国立研究開発法人日本原子力研究開発機構大洗研究所（南地区） 高速実験炉原子炉施設「常陽」の新規制基準適合性審査の状況 －有効性評価に用いる解析コードの妥当性－

令和 4 年 2 月 2 4 日
原子力規制庁

高速実験炉原子炉施設「常陽」のBDBAの有効性評価に用いる解析コードの妥当性

図3 UTOP 又は ULOF の原子炉格納容器破損防止措置の有効性評価に使用する解析コード

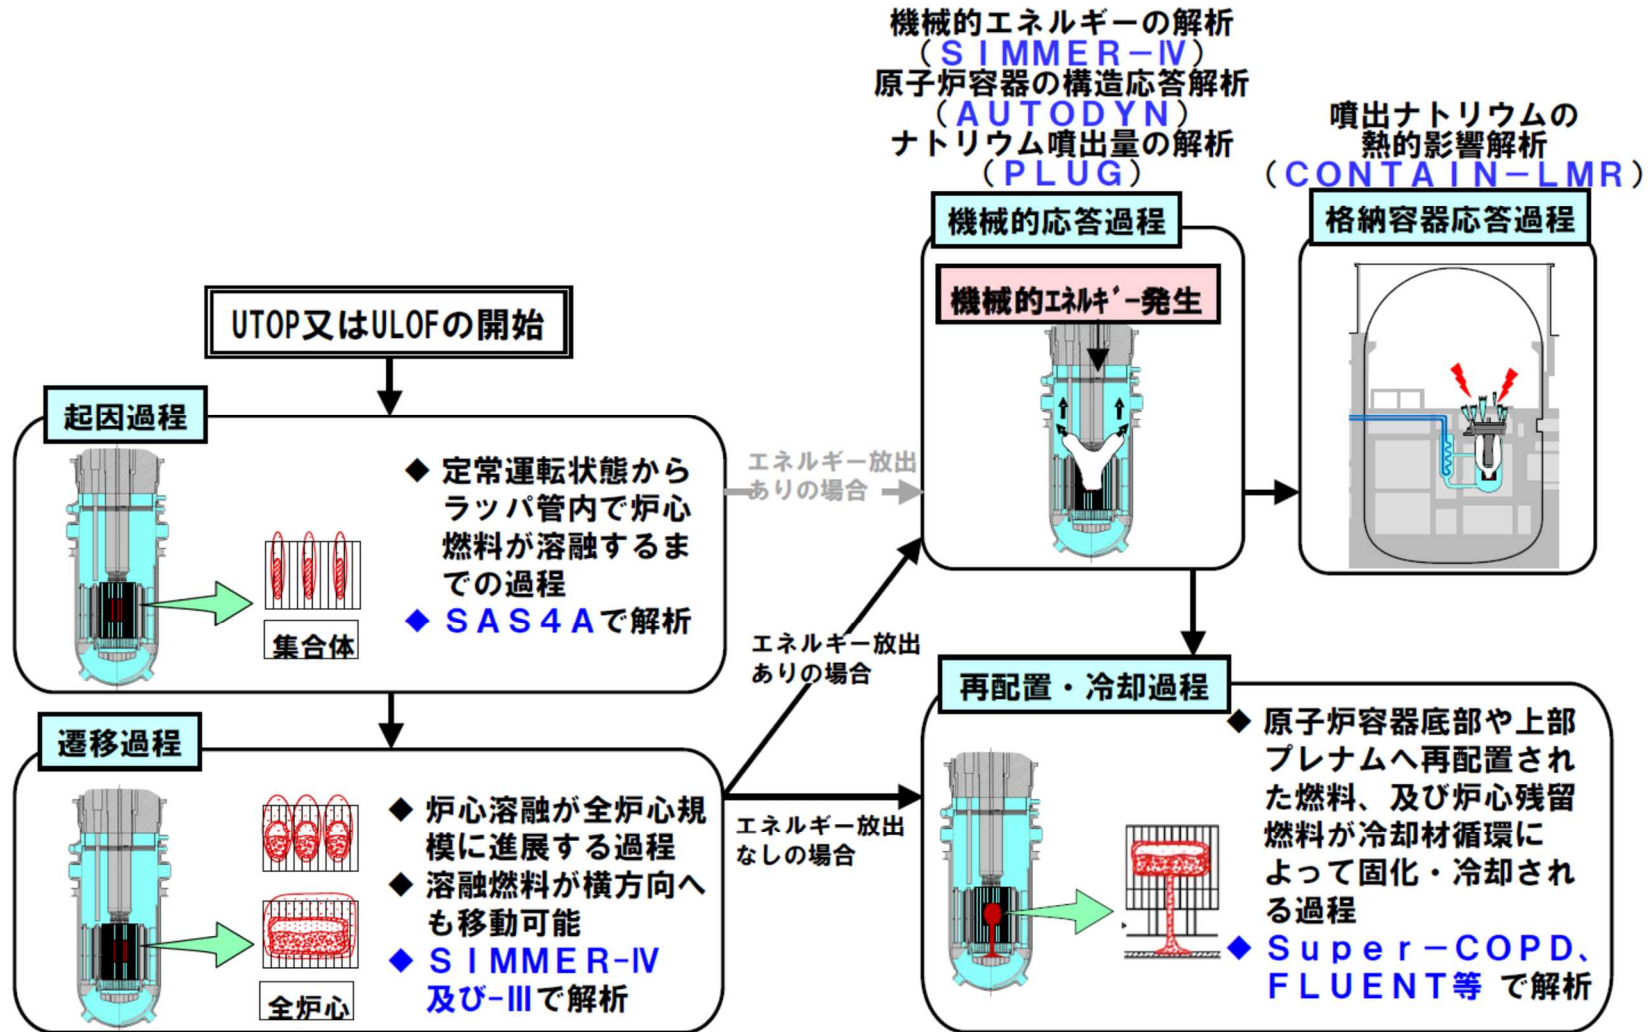
- ① ULOF 及び UTOP については、炉心損傷防止措置で整備した後備炉停止系制御棒の挿入に失敗し、炉心損傷に至った後、原子炉格納容器の破損に至る可能性のある事象を解析する。LF については、燃料集合体内流路の閉塞により燃料要素が破損し、炉心損傷に至った後、原子炉格納容器の破損に至る可能性のある事象となるが、炉心損傷後の事象進展は ULOF に包絡される。このため、ULOF 及び UTOP を代表として、炉心燃料の溶融進展、冷却挙動等のほか、原子炉容器や原子炉格納容器の応答を評価する必要があるが、原子炉格納容器破損に至る可能性のある一連の事象進展が複雑となることから、これを5つの過程に分けて解析を行っている(図3)。具体的には、以下のとおりとしている。

- a. 定格運転状態からラッパ管内で炉心燃料が溶融するまでの「起因過程」については、炉心を構成する燃料集合体を複数のチャンネルで模擬し、炉心全体の事故進展挙動を解析できる SAS4A を使用している。
 - b. ラッパ管の溶融から炉心溶融が全炉心規模に進展し、損傷炉心物質がラッパ管外の水平方向へも移動可能となる「遷移過程」については、損傷炉心の核熱流動挙動を総合的に解析できる SIMMER-Ⅲ 又は SIMMER-Ⅳ を使用している。

- c. 遷移過程において即発再臨界によるエネルギー放出があった場合に、原子炉容器本体の損傷や原子炉容器上部からのナトリウム噴出の可能性のある「機械的応答過程」には、炉心で発生する熱エネルギーによる冷却材等の沸騰、膨張等により発生する機械的エネルギーを解析できる SIMMER-Ⅳ、原子炉容器内の圧力変化による原子炉容器の機械的な変形等を解析できる AUTODYN、原子炉容器と回転プラグの隙間から原子炉格納容器床上(空気雰囲気)に噴出するナトリウム量を解析できる PLUG を使用している。

図5 ULOF及びUTOP炉心損傷後の遷移過程における「常陽」実機で想定される現象と解析上の取扱いの比較

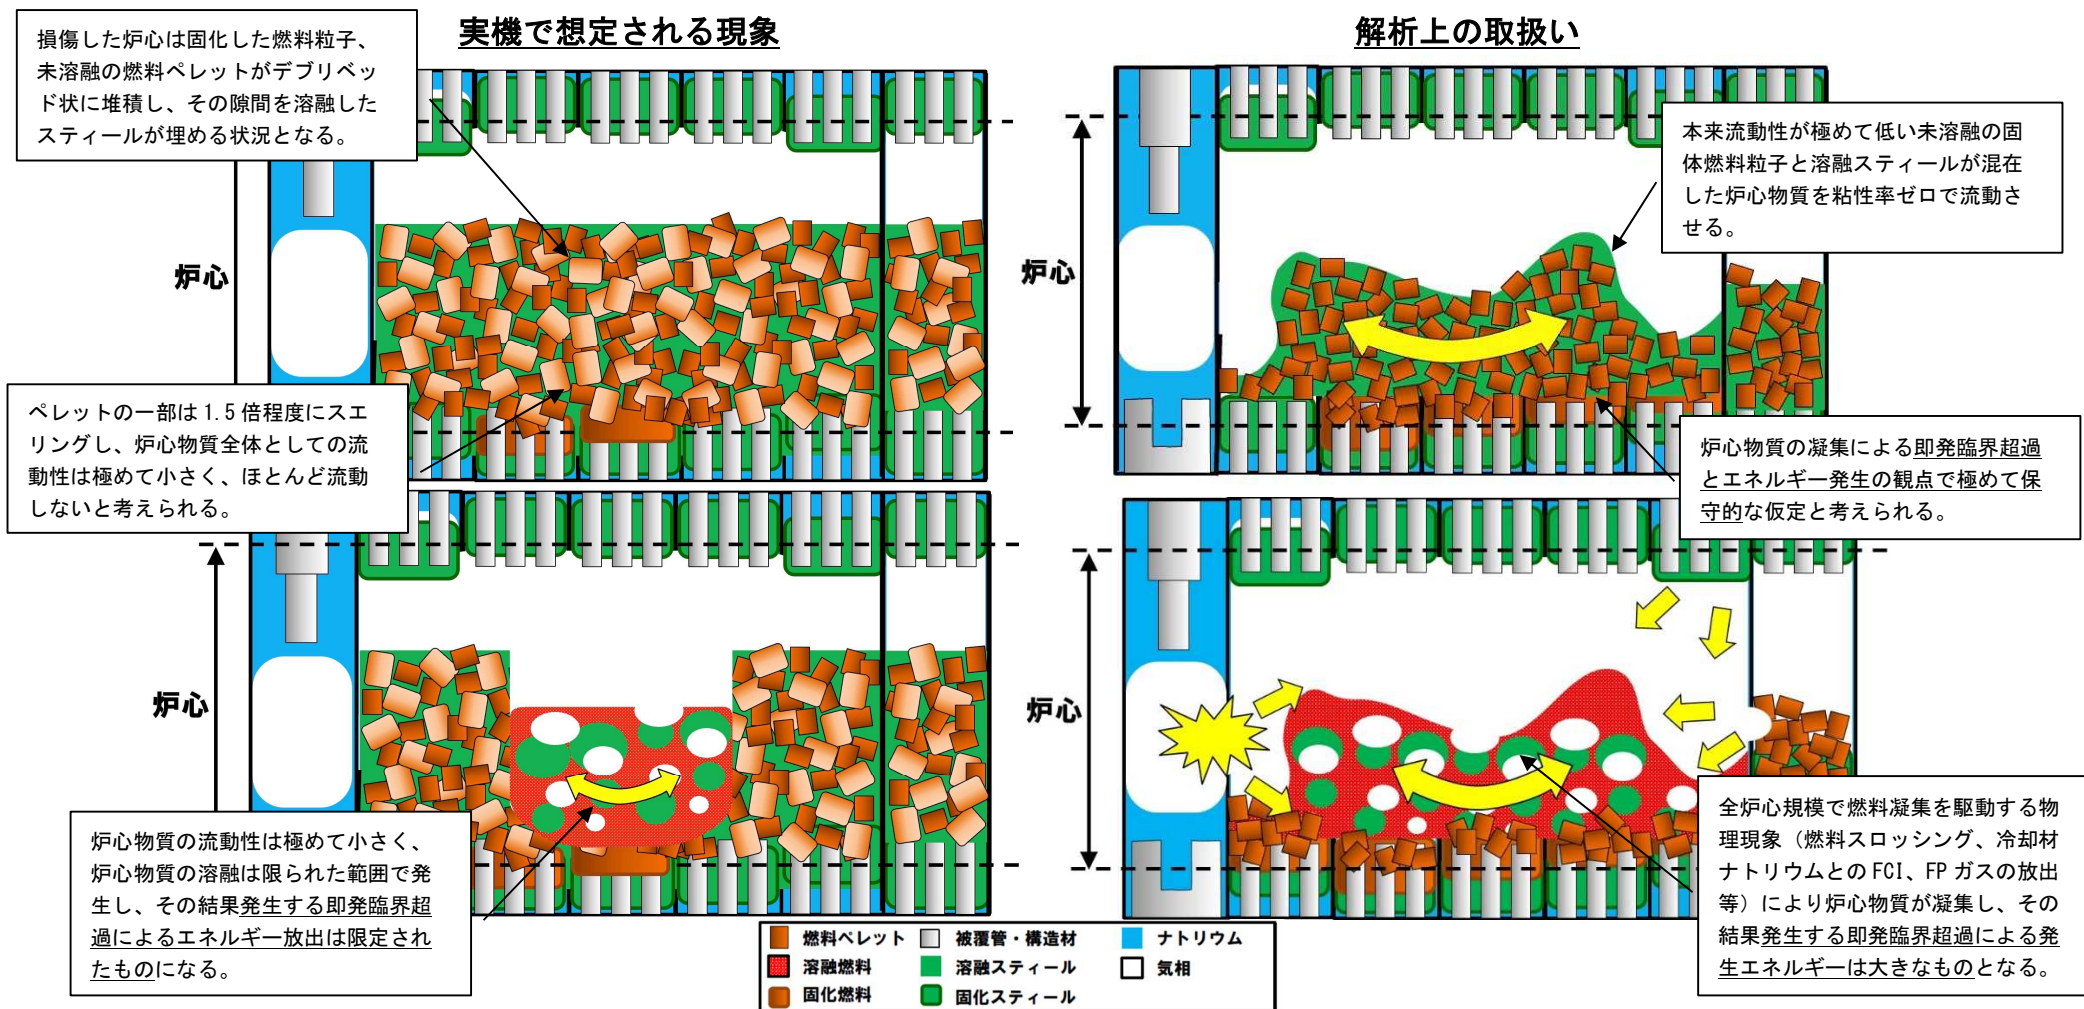
- ① 未熔融の固体状の燃料物質の移行挙動を大きくとる想定や、損傷炉心物質の流動方向を制限する想定が、損傷炉心物質の流動性から見ても、「常陽」の炉心の特徴を考慮して、保守的な想定であるか説明すること。
- ② 損傷炉心物質を凝集させる駆動力としては FCI、スチールの蒸気圧力、核分裂生成物（以下「FP」という。）ガス圧力が考えられるが、損傷炉心物質の凝集には、圧力の大きさのみでなく、圧力が発生する場所や発生時期にも依存すると考えられるので、これらの影響を感度解析により確認すること。
- ③ 2次元軸対象解析体系による炉心損傷評価では、炉心中心に向けた燃料凝集が発生しやすくなるようにし、炉心径方向及び炉心下部への損傷炉心物質の流出を無視することにより保守的な条件設定とする説明をしているが、保守的な条件設定の積み上げだけでなく、上記②のように、炉心内の流動状態の差が炉心平均燃料温度に与える影響についても確認すること。

- ① 起因過程後、遷移過程初期から損傷炉心物質が凝集して即発再臨界によるエネルギーを放出するまでの期間における炉心損傷状態は、現実的には、炉心損傷の進展とともに崩落した燃料ペレットが長時間にわたり緩慢な加熱速度により昇温されるため、実験的知見に基づけば、大規模なスエリングが発生し、スエリングした未熔融の燃料ペレットとその間隙を熔融スチールが満たしている炉心熔融プールを形成した状態となり、少なくとも炉心高さの約 70%程度が占められると予想され、この炉心熔融プールは流動性が極めて低い状態（全炉心規模のスロッシングが起こりにくい状態）にあると考えられる。この場合の現実的な遷移過程の事象推移としては、核発熱による炉心中心付近の熔融で引き起こされる限られた範囲でのスロッシングや燃料凝集に留まり、その結果発生する即発臨界超過に伴う発生エネルギーは限定されることが考えられる。

- ② 上記①で考えられる現実的な遷移過程の事象推移を踏まえ、SIMMER-Ⅲ又はSIMMER-Ⅳによる解析においては、損傷炉心物質が形成する炉心溶融プールが全炉心規模でスロッシングし、燃料凝集による即発再臨界超過に伴う発生エネルギーを現実よりも大きく見積もるため、
- a) 現実的には固体状態で炉心底部に沈降すると考えられる未溶融の固体状の燃料物質に対しても、溶融スチールと同様に流動性を持たせ、損傷炉心物質が粘性率ゼロで流動する、

- b) 燃料ペレットのスエリングを考慮せず、100%製造時密度で沈降するものとして、炉心内の自由空間を大きくとる、
- 想定とするケースを基本ケースとして選定する。
- ③ 上記②を前提条件として、SIMMER-Ⅳによる3次元解析体系においては、損傷炉心物質の対角位置において、1箇所又は2箇所同時の炉内FCIの発生により損傷炉心物質の移動・凝集を考慮し、その発生タイミングを変えて即発再臨界超過に伴う炉心平均燃料温度に関する感度解析を実施し、最も炉心平均燃料温度が高く評価されたケースを不確かさケース1として選定する。

- ④ 上記②を前提条件として、損傷炉心物質の凝集を促進させるための流動性の想定については、SIMMER-Ⅲによる2次元軸対象解析体系として損傷炉心物質の周方向流れを無視し、損傷炉心物質の移動方向を径方向及び鉛直方向の流れに制限することで損傷炉心物質を凝集しやすくする保守的なケースを不確かさケース2として選定する。

以上を確認できたが、審査チームとしては、申請者が考えるSIMMER-Ⅲ及びSIMMER-Ⅳによる損傷炉心物質の凝集を促進するための想定に保守性があることを確認するため、原子力規制庁において、損傷炉心物質の凝集挙動及び即発再臨界に伴うエネルギー放出といった、個別の物理現象の要素ごとに評価（以下「要素評価」という。）を実施し、申請者の解析結果と比較及び考察を行うこととしたい。
